スライディングウォール（可動間仕切）

スライディングウォール増設

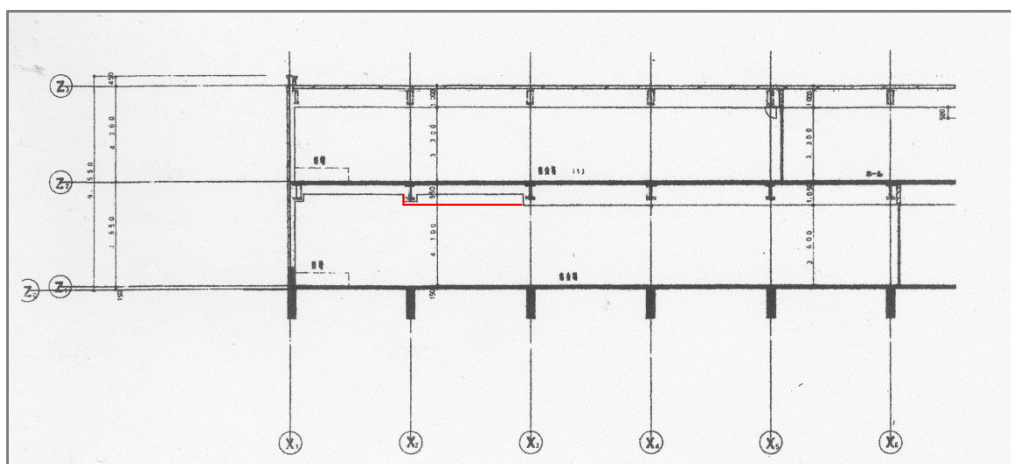
排煙基準を満たしていない

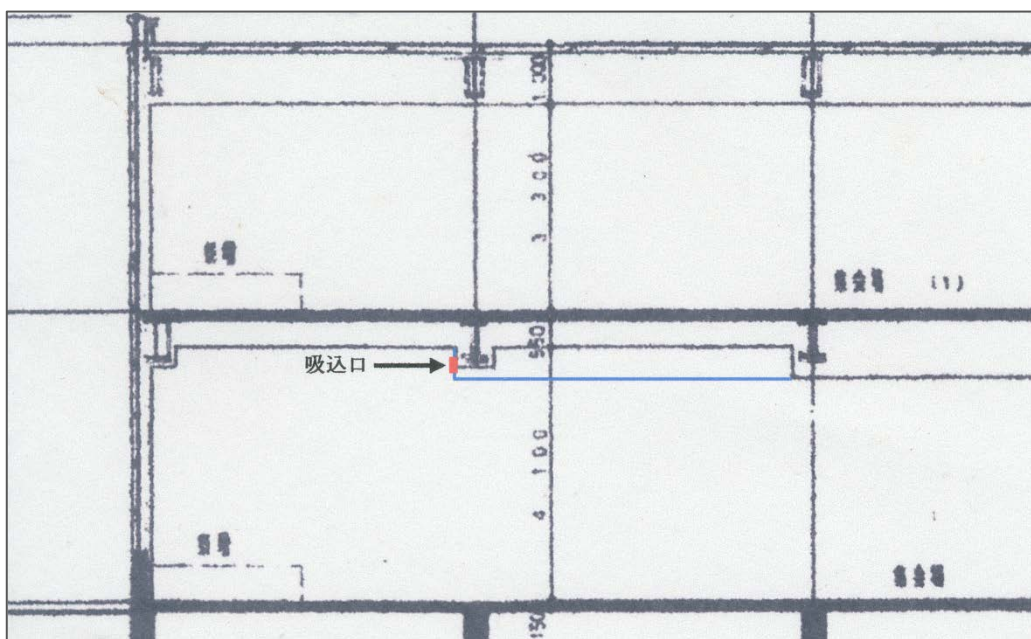
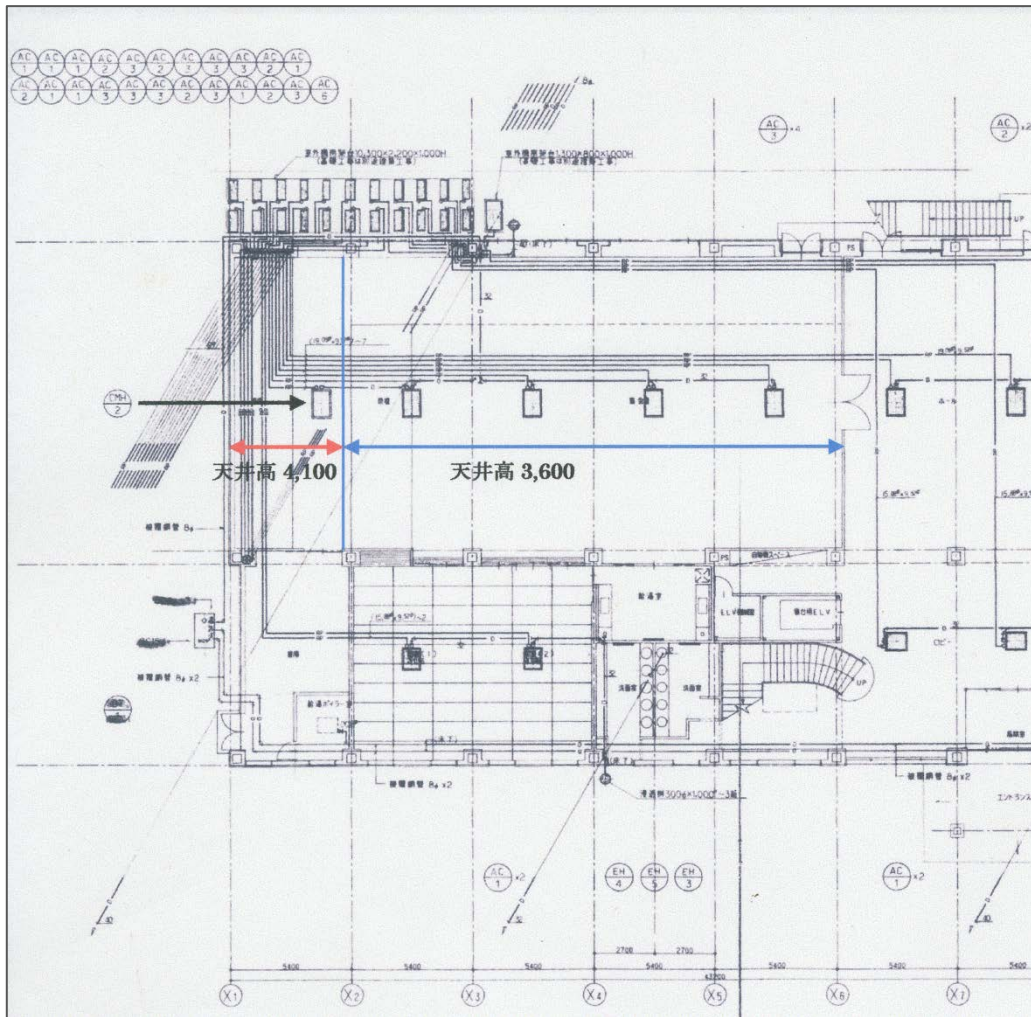
X2~X3 間の天井高を 3,600 に変更し、スライディングウォールレールを 5,400 延長する施工がなされ、スライディングウォールを増設する施工が成されている。

竣工図冷暖房設備 1階平面図

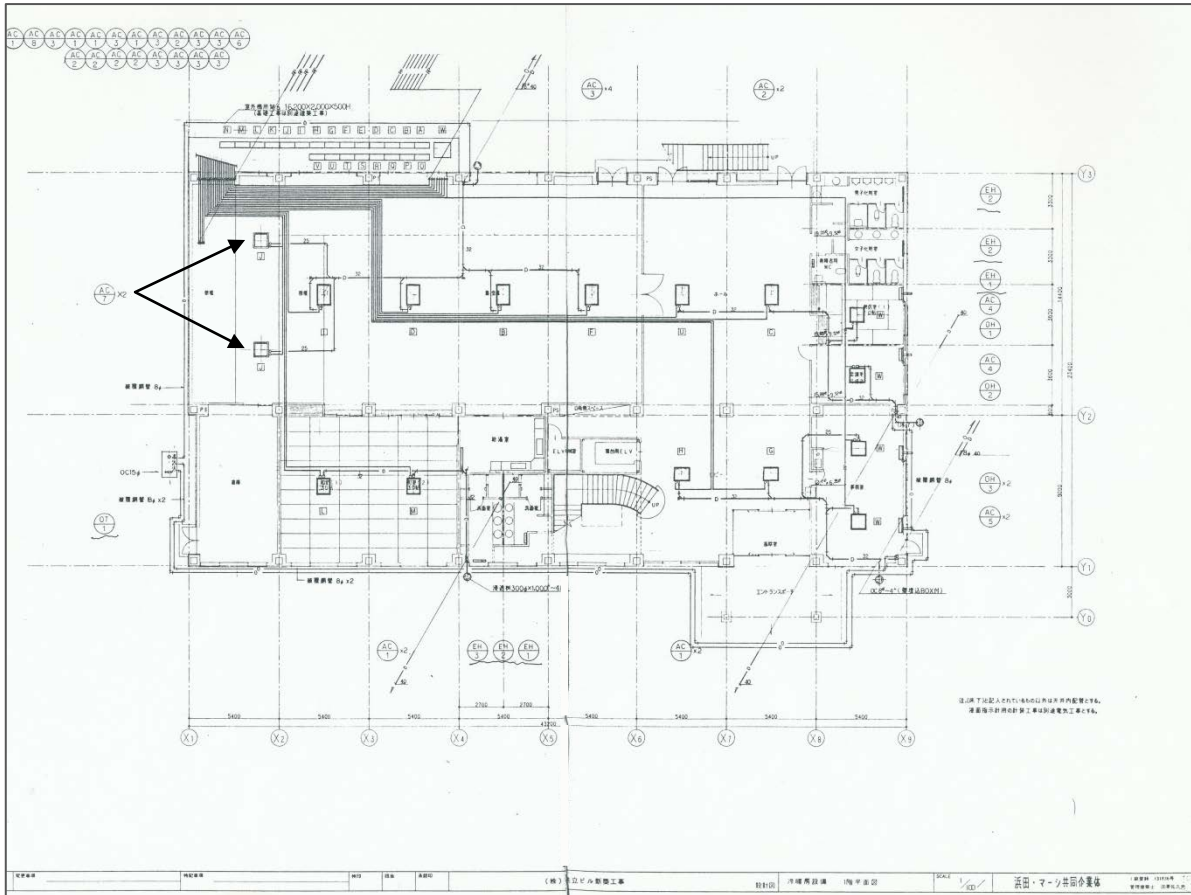
スライディングウォールレール延長のために X2~X3 間の天井高を 3,600 にする施工が成され、天井高 3,600 から 4,100 の立上り部分に吸込口×3 が設けられ、隔離距離を満たすために CHM-2 (エアコン AC-2) から AC-7×2 の変更施工が成されている。
